**BT 0426**  
**05.02.99**

Assunto: **Calço para o Recipiente Evaporador**  
Modelos: **BRM43A, BRG43A, BRN43A, BRE43A e CRM42A**  
Marca: **Brastemp e Consul**

Foto 02

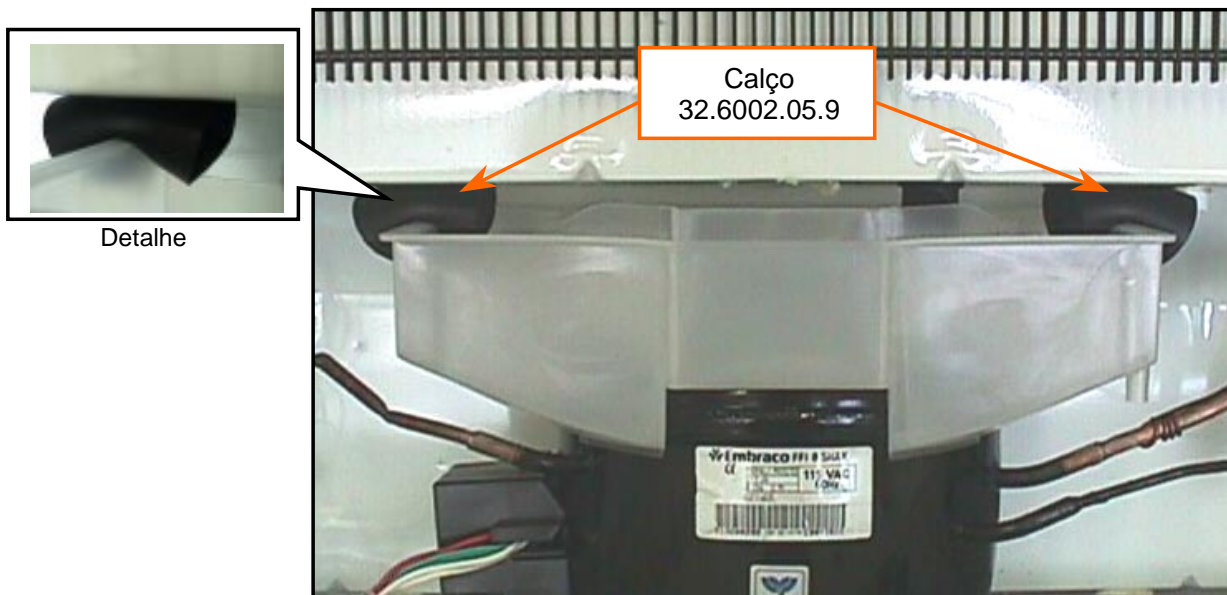
Recebemos algumas reclamações de campo sobre o transbordamento de água do degelo pelo Recipiente Evaporador, isto ocorre devido a falta de contato do Recipiente com o Compressor.

Para melhorar o contato do Recipiente Evaporador com o Compressor, estamos disponibilizando o Calço (Gaxeta) código **32.6002.05.9**.

- 2- Instale **dois (02) Calços 32.6002.05.9** entre o Recipiente Evaporador e o fundo do Gabinete conforme Foto 02.
